Mission régionale d'autorité environnementale

**Avis délibéré sur le projet d'exploitation du  
Parc éolien de la Brie des Étangs  
à Champaubert et Baye (51)  
de la SEPE de la Brie des Étangs**

n°MRAe 2020APGE25

Carte 45 : Variante n°3 (source : Gamesa, 2016)

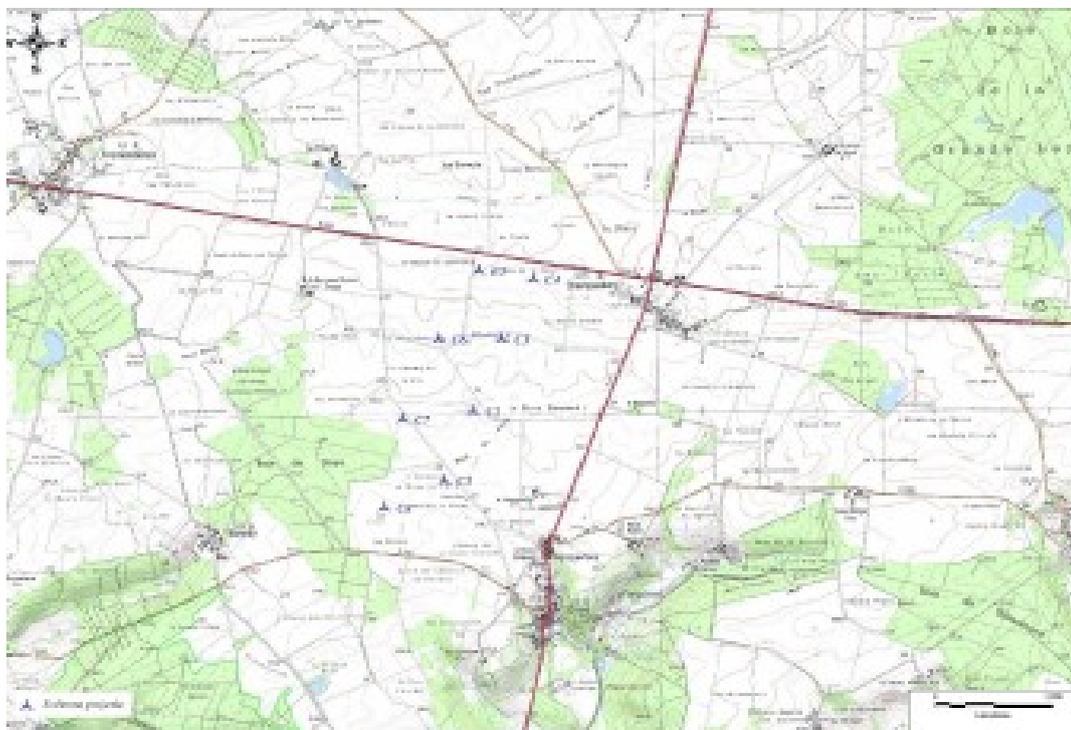
L'analyse des solutions alternatives porte sur la comparaison de 3 variantes (une variante à 8 éoliennes en une ligne, une variante à 8 éoliennes en 2 lignes orientées est-ouest et une troisième variante à 8 éoliennes en 2 lignes orientées nord-sud). La variante choisie prend en compte les contraintes écologiques (en retrait des zones de nidification, dans le sens de déplacement de l'avifaune) et de paysage (en retrait par rapport aux coteaux de Baye, sans effet de surplomb).

Le secteur d'implantation retenu est très proche des vignobles champenois, qui font partie de la zone d'engagement des Coteaux, Maisons et caves de Champagne inscrite sur la liste du Patrimoine mondial, et alors même qu'il existe une vive opposition de la profession viticole contre les projets situés à proximité des coteaux. Dans ces conditions, il aurait été pertinent que le porteur de projet étende vers l'ouest sa prospection dans le cadre de l'étude de solutions de substitution raisonnables. Elle considère que l'analyse de ces solutions devant figurer dans les études d'impact, en application de l'article R. 122-5 du code de l'environnement, est insuffisante.

***L'Autorité environnementale recommande au porteur de projet de compléter l'examen des solutions alternatives par une véritable analyse des autres implantations possibles vers l'ouest du territoire, plus éloignée des coteaux viticoles qui présentent des paysages emblématiques reconnus par l'Unesco.***

**Figure 202** : Coupe topographique entre le projet et les coteaux de Baye, représentant le cône de vue depuis les vignobles (source : ATER Environnement, 2019)

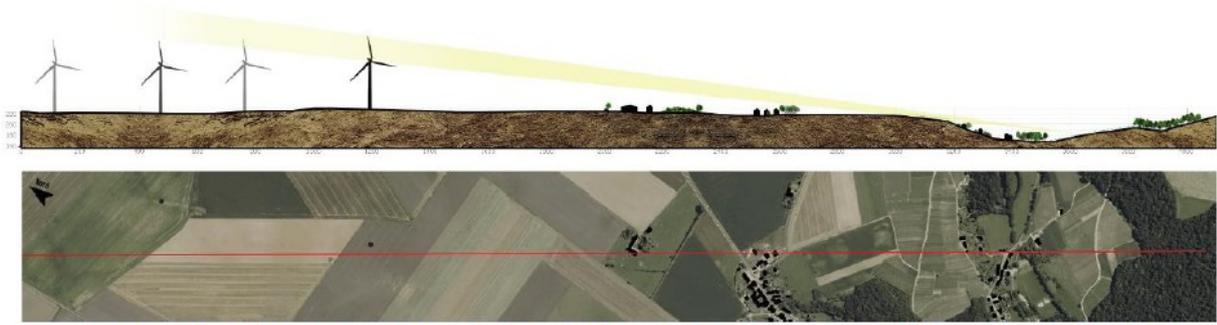
Les impacts les plus marqués se rencontreront au sein de la commune de Baye où le projet représentera environ 2° du champ visuel d'un observateur dans le cas le plus défavorable.

L'Ae relève que les premières éoliennes du projet sont situées à environ 1,5 km du vignoble de Baye mais que cette proximité n'est pas suffisamment illustrée. Par exemple, les éoliennes seront visibles sur toute leur hauteur depuis le cimetière de Baye et les vignes qui l'entourent, ainsi que depuis les vignes proches du bois de Malet au nord du village de Baye.

**L'Ae recommande au pétitionnaire de compléter son dossier par des photomontages prenant en compte le sommet des vignobles les plus proches, afin de bien présenter l'impact lié à la proximité avec le vignoble, en termes de visibilité et de surplomb**

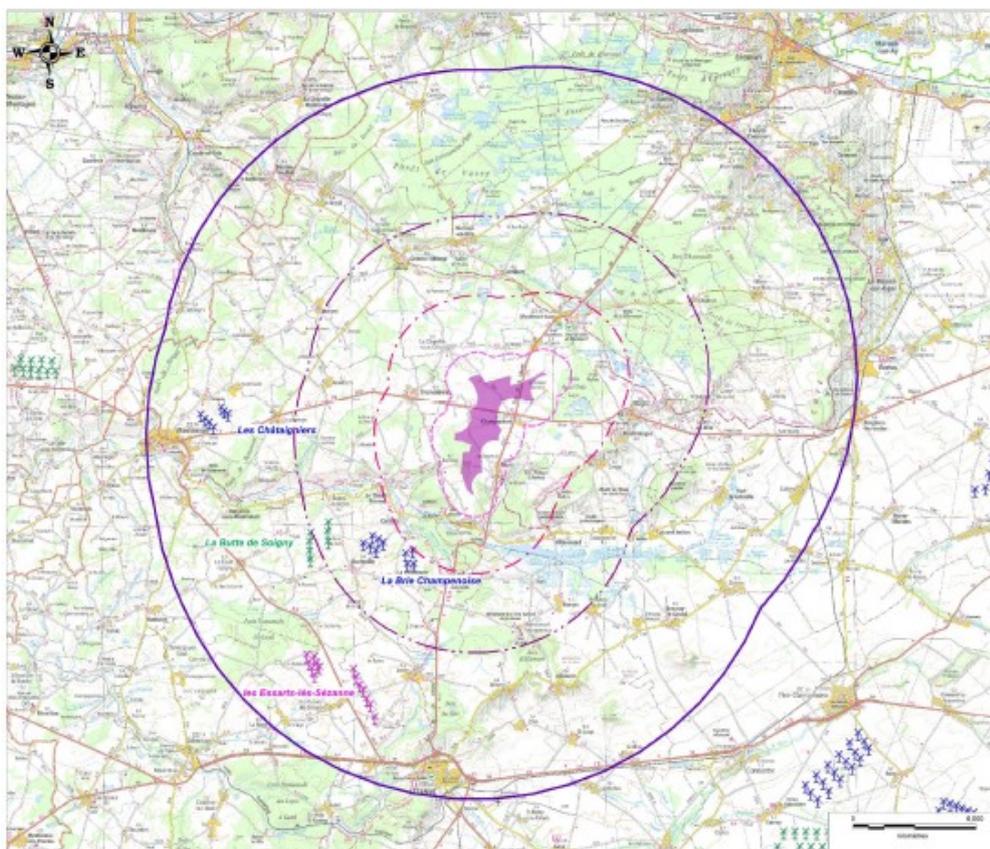
Les simulations réalisées par le pétitionnaire montrent des excès de bruit la nuit pour certaines catégories de vent. Ainsi, des mesures de bridage voire d'arrêt des machines selon certaines conditions de direction et de vitesse du vent sont envisagées, que le pétitionnaire se propose de définir plus précisément à l'issue d'une campagne de mesure dès la mise en service du parc.

**L'Ae recommande au pétitionnaire de brider dans un premier temps ses éoliennes lors des conditions de vent défavorables identifiées dans son étude d'impact, puis d'adapter dans un second temps les paramètres du bridage en fonction du résultat des mesures, afin de maîtriser à tout moment l'exposition au bruit des populations.**
